**GARA EUROPEA A PROCEDURA APERTA PER L'APPALTO DEI LAVORI RELATIVI ALL'INTERVENTO DI RIGENERAZIONE URBANA DELLA PERIFERIA EST DELLA CITTA' DI MANTOVA SECONDO IL PROGETTO "MANTOVA HUB" - LOTTO 1 - LOTTO 2 / STRALCIO 2.1B / STRALCIO 2.1C**

**RISPOSTE AI QUESITI ALLA DATA DEL 02.08.2018**

UPA 200B - 80/ .. + ...

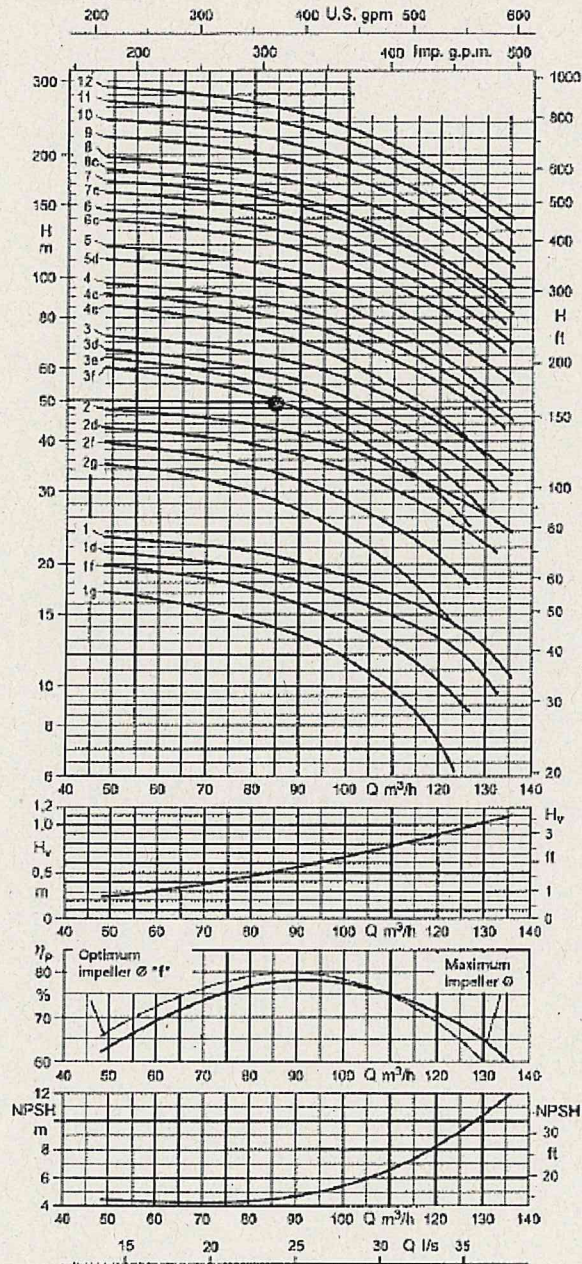
Analizzando la documentazione fornita, abbiamo notato che il Computo ( Documento "01\_E\_EE\_IC702\_03") e la tabella "Caratteristiche elettropompa" presente nel documento "01\_E\_IC1025\_03" riportano per la stessa elettropompa sommersa individuata come P7 (modello KSB, UPA 200B – 80/3f e UMA 150E 18/21) due differenti condizioni di funzionamento, riportate di seguito.

Verificando le prestazioni idrauliche dell'elettropompa P7 prevista in progetto ( modello KSB, UPA 200B – 80/3f e UMA 150E 18/21) si nota che queste sono in disaccordo con la condizione di funzionamento indicata nella tabella del documento "01\_E\_IC1025\_03" che prevede, come già detto, una portata di 90mc/h e una prevalenza di 700kPa. In particolare la curva caratteristica del modello di elettropompa indicata nella tabella di cui al documento "01\_E\_IC1025\_03", non può soddisfare le prestazioni idrauliche nel medesimo documento.

Affinchè possa essere definita in modo corretto la proposta di miglioria, si richiede pertanto un chiarimento sui parametri di funzionamento corretti (portata e prevalenza) dell'elettropompa P7 da tenere in considerazione nella sostituzione di questa con una energeticamente più performante.

Si conferma che i dati di progetto, da prendere in considerazione, sono quelli indicati nel computo

Portata 82 mc/h – Prevalenza 500 kPa - motore 15,5 kW

Di seguito si riportano i dati delle schede tecniche della pompa
